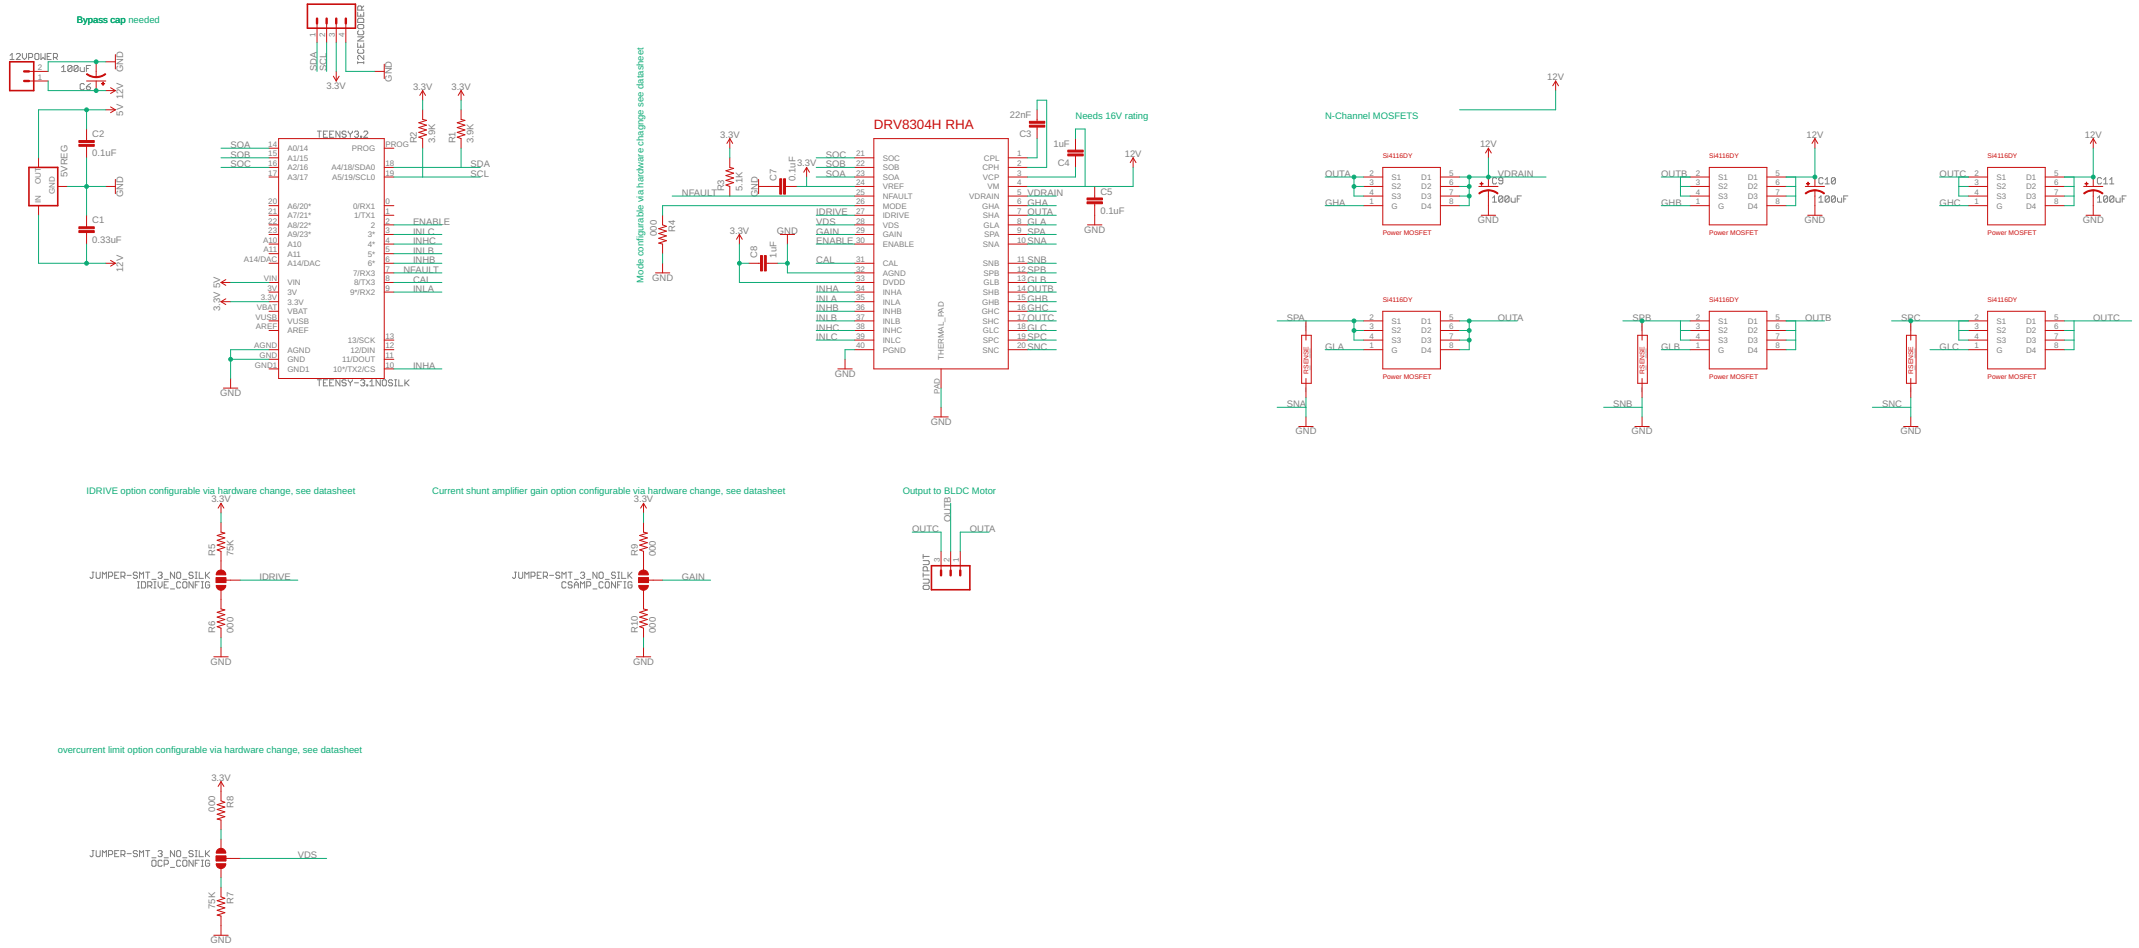
Bypass cap needed
12VPOWER
100uF
C6
5V
12V
C2
0.1uF
5VREG
C1
0.33uF
I2CENCODER
SDA
SCL
3.3V
GND
TEENSY3.2
TEENSY-3.1NDSILK
R2 3.9K
R1 3.9K
ENABLE
INLC
INHC
INLB
INHB
NFAULT
CAL
INLA
INHA
DRV8304H RHA
Needs 16V rating
22nF
C3
1uF
C4
C5
0.1uF
C7
0.1uF
C8
1uF
R4 5.1K
R14 000
Mode configurable via hardware changge see datasheet
VDRAIN
GHA
OUTA
GLA
SPA
SNA
N-Channel MOSFETS
Si4116DY
Power MOSFET
C9
100uF
C10
100uF
C11
100uF
OUTB
GHB
GLB
SPB
SNB
OUTC
GHC
GLC
SPC
SNC
R SENSE
IDRIVE option configurable via hardware change, see datasheet
R5 75K
R6 000
JUMPER-SMT_3_NO_SILK
IDRIVE_CONFIG
Current shunt amplifier gain option configurable via hardware change, see datasheet
R9 000
R10 000
CSAMP_CONFIG
Output to BLDC Motor
OUTPUT
overcurrent limit option configurable via hardware change, see datasheet
R8 000
R7 75K
OCP_CONFIG
